Betreft -Reactie op de Concept Notitie Reikwijdte en Detailniveau plan-MER voor windbeleid en RES provincie Gelderland

-‘Zienswijze Onderzoeksagenda Milieu voor windbeleid en RES’ zaaknummer 2022-005244;

De hagelslag van [REDACTED]

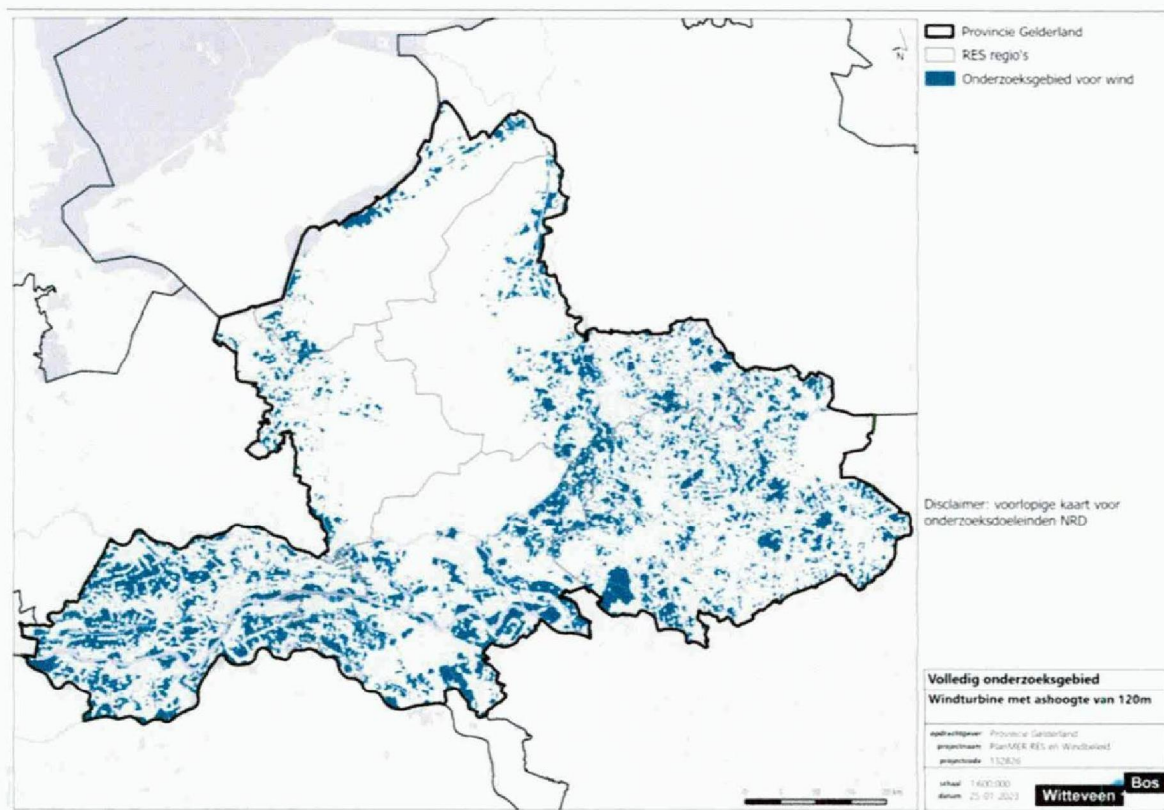
Bovenstaand kaartje uit uw NRD-nota geeft aan hoe zeldzaam versnipperd de plekken voor het plaatsen van windmolens kunnen zijn. Consequentie daarvan zal zijn dat - in welke richting je ook kijkt- je in Gelderland overal windmolens zult zien aan de horizon. De gevreesde 'hagelslag' van [REDACTED] wordt daarmee werkelijkheid. Dat is het gevolg van het feit, dat alle technische, wettelijke en praktische mogelijkheden in beeld worden gebracht waarbij de samenhang van het landschap uit het oog wordt verloren.
